## RESOLUCIÓN No. 03119

### “POR LA CUAL SE MODIFICA LA RESOLUCIÓN 2982 DEL 28 DE AGOSTO DE 2014 MEDIANTE LA CUAL SE OTORGA UN PERMISO DE OCUPACIÓN DE UN CAUCE Y SE TOMAN OTRAS DETERMINACIONES”

Construcción para la Ampliación del Sistema de Transmilenio Grupo 2: Estaciones Calle 146, Mazuren y Toberin, Ubicadas en la Autopista Norte en Bogotá, D.C.”.

Figura 1: Alternativa canal abierto

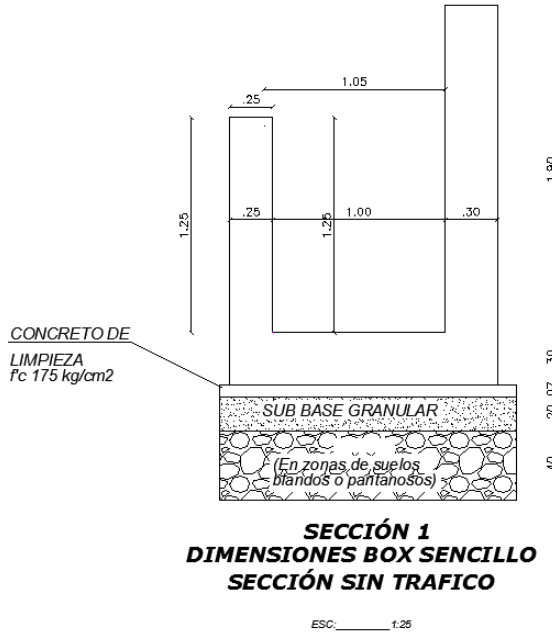
*Lo anterior teniendo en cuenta que el Instituto de Desarrollo Urbano – IDU proyecta la canalización del vallado en concreto reforzado, lo cual implica, según la documentación remitida por el IDU mediante el radicado No. 2015ER230382 del 19 de noviembre de 2015, que bajo ninguna circunstancia se realizará el recubrimiento del vallado.*

*El permiso de ocupación de cauce se otorga únicamente para el traslado de los vallados y teniendo en cuenta que el IDU proyecta la canalización del vallado en concreto reforzado, lo cual implica, según la documentación remitida mediante radicado No. 2015ER230382 de 19/11/2015, que bajo ninguna circunstancia el vallado será recubierto o entubado.”*
